Powiat Legionowski - Starostwo Powiatowe
w Legionowie ul. gen. Władysława Sikorskiego 11
05-119 Legionowo
ZPU.272.18.2025

Dotyczy: postępowania o udzielenie zamówienia publicznego prowadzonego w trybie art. 275 pkt 1 na Wykonanie siedziby Powiatowej Instytucji Kultury w Legionowie Etap I wraz z infrastrukturą towarzyszącą i zagospodarowaniem terenu, w ramach zadania pn.: „Opracowanie dokumentacji projektowej oraz budowa I etapu nowej siedziby Powiatowej Instytucji Kultury”

Wyjaśnienie i zmiana treści SWZ

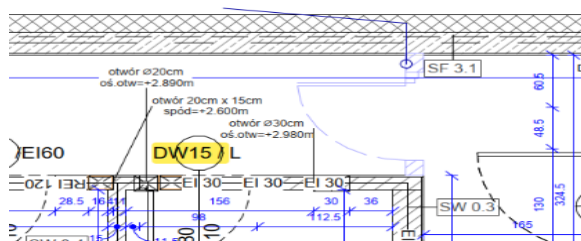
Prosimy o określenie symbolu drzwi, które należy przyjąć w wycenie na poziomie -1 w dodatkowym pomieszczeniu technicznym przewidzianym przy realizacji tylko etapu 1. Określić jego parametry EI itp.

W przypadku realizacji jedynie etapu 1 przewiduje się ścianę we wskazanym miejscu tworzącą dodatkowe pomieszczenie techniczne.

W przypadku realizacji jedynie 1 etapu, nie przewiduje się toalety dla niepełnosprawnych.

Pomieszczenie powstałe w sytuacji jedynie realizacji etapu 1 będzie dostępne poprzez drzwi typu DW15/P . Parametry zgodnie z typem drzwi. Przeznaczenie pomieszczenia nie będzie techniczne a gospodarcze. Ściana będzie musiała być w klasie EI 30 - obudowa poziomej drogi ewakuacyjnej.

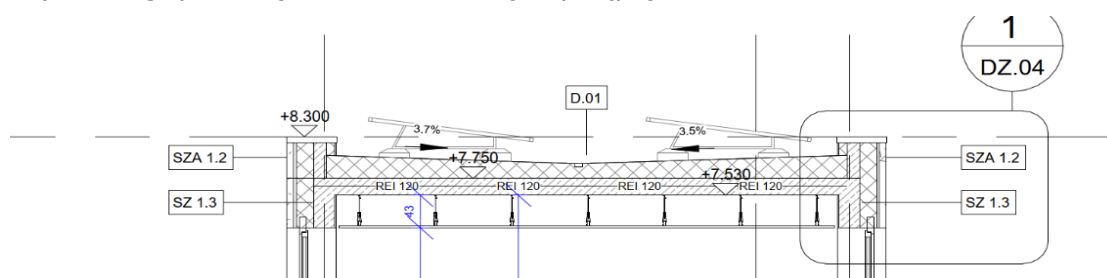
Czy według przekroju G-G na elewacji występuje SZ 1.2 - Drewniana deska elewacyjna?

Na przekroju GG oznaczenie ściany SZA1.2 odnosi się do ścianki attykowej wykończonych prefabrykatem betonowym zgodnie z rysunkami elewacji.

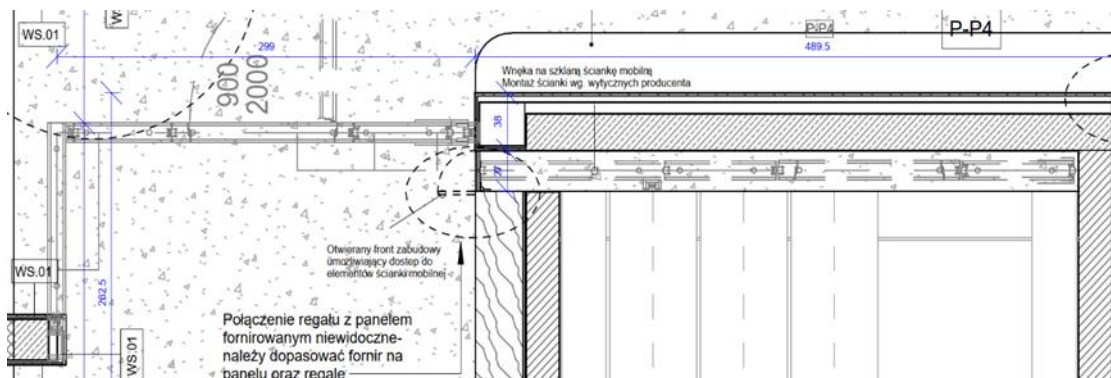
Prosimy o wyjaśnienie w jaki sposób ma być realizowany montaż ściany mobilnej w zaprojektowanej wnęce. Prosimy o wskazanie producenta i rozwiązania jak należy wykonać parkowanie.

Ścianka podwieszona do szyn mocowanych do sufitu prowadzona jest do pomieszczenia zaplecza. Producent referencyjny Optimal Poland lub równoważny.

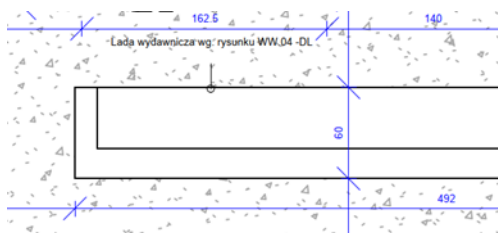
Na rysunku 0122-PW-A-D-WW.04-RZUTY-BIBLIOTEKA znajduje się odniesienie do rysunku WW.04-DL. Prosimy o uzupełnienie rysunku.

Rysunek szczegółowy Łady znajduje się na Rys: 0122-PW-A-D-WW.03.

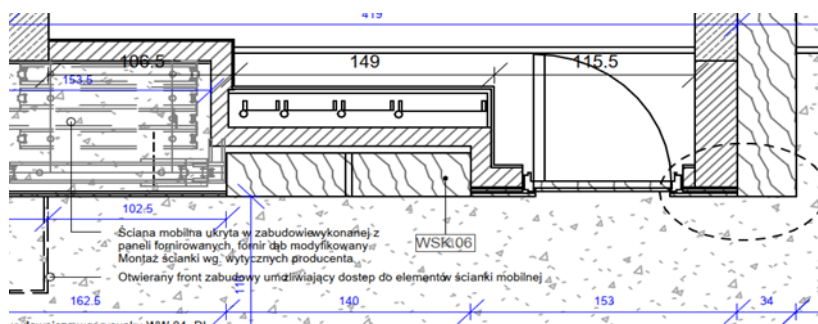
Prosimy o udostępnienie rysunku zabudowy WSK.06 wskazanej na rysunku 0122-PW-A-D-WW.04 występującej w pomieszczeniu A.P1.08.

Rysunek zabudowy dostępny jest na rys. 0122-PW-A-D-WW.03 , przekrój WW.03.07.

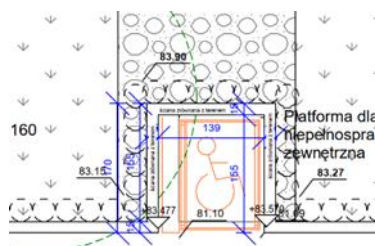
Prosimy o udostępnienie rozwiązania jak ma zostać zabezpieczona platforma dla niepełnosprawnych powyżej ścian szybu tej platformy - rysunek 0122-PW-A-D-DZ.10.

Platforma dla niepełnosprawnych stanowi część składową muru oporowego, zlokalizowana we wnętrzu platforma podnoszona jest oddzielnym produktem z balustradami/ ściankami ochronnymi gwarantującymi bezpieczeństwo osoby korzystającej z platformy. Dodatkowo, granica muru oporowego zabezpieczona jest przez płotki drewniane oraz intensywną roślinność wskazaną w dokumentacji Architektury Krajobrazu.

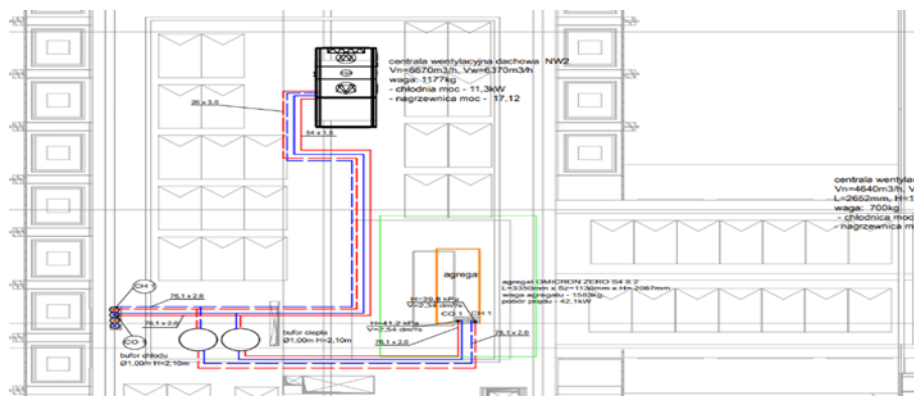
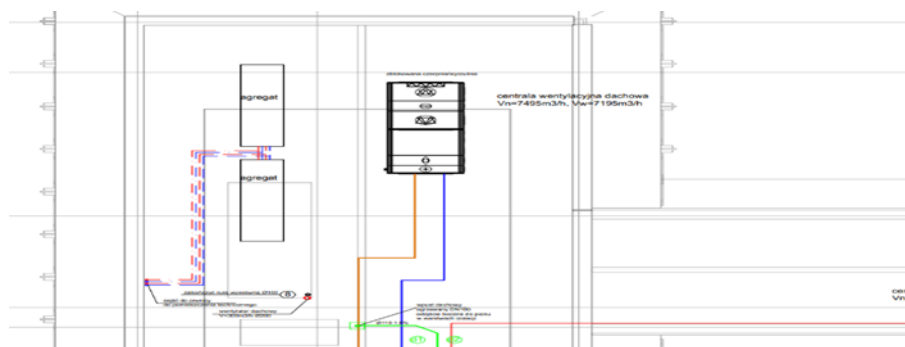
Proszę o wyjaśnienie: w projekcie wykonawczym branży sanitarnej uwzględniono jeden agregat Omnicron, rysunek poniżej:

W projekcie techniczny jest informacja o dwóch agregatach. Proszę o zweryfikowanie dokumentacji i przekazanie kart doborowych agregatu.

Karty doborowe stanowią załączniki części Projektu Wykonawczego Instalacji Sanitarnych. W etapie 1 jest 1 agregat, w etapie 2 jest drugi agregat.
